國家通訊傳播委員會

電信終端設備與低功率射頻電機審驗一致性第 11 次會議紀錄

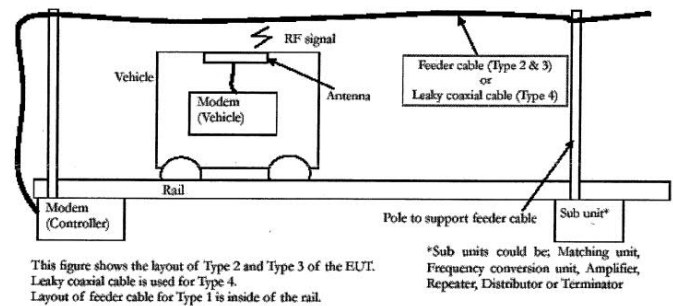
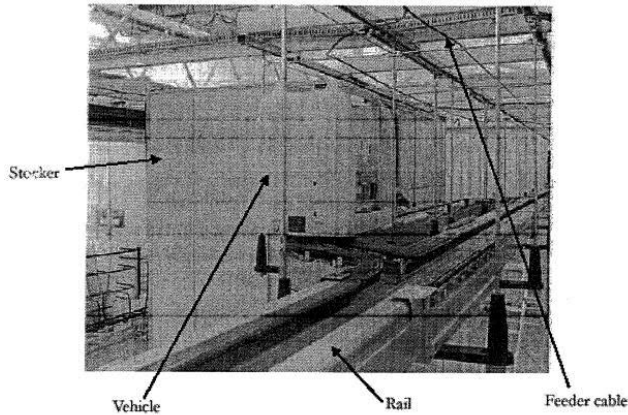
123kHz RFID Signpost 器材，實驗室在檢測輻射發射時是擺在 0.8m 的桌高上，並先就待測物天線的三個正交軸(X、Y、Z)向擺設方向執行預掃(prescan)，找出最差的擺設方式後再進行最終檢測(如附件圖一)。

但廠商認為 123kHz RFID Signpost 器材在正常使用時是以天線平躺方式擺放在適當高度的位置，因此要求實驗室在檢測時要以天線平躺方式擺在 0.8m 桌高上執行檢測(如附件圖二)。

因二種擺設方式的檢測結果值差異很大，故提出審驗一致性提問單。

經查美國 FCC 有關本案相關器材案例，皆以三個正交軸(X、Y、Z)擺設方向執行測試，爰本案器材須以三個正交軸(X、Y、Z)擺設方向執行測試。
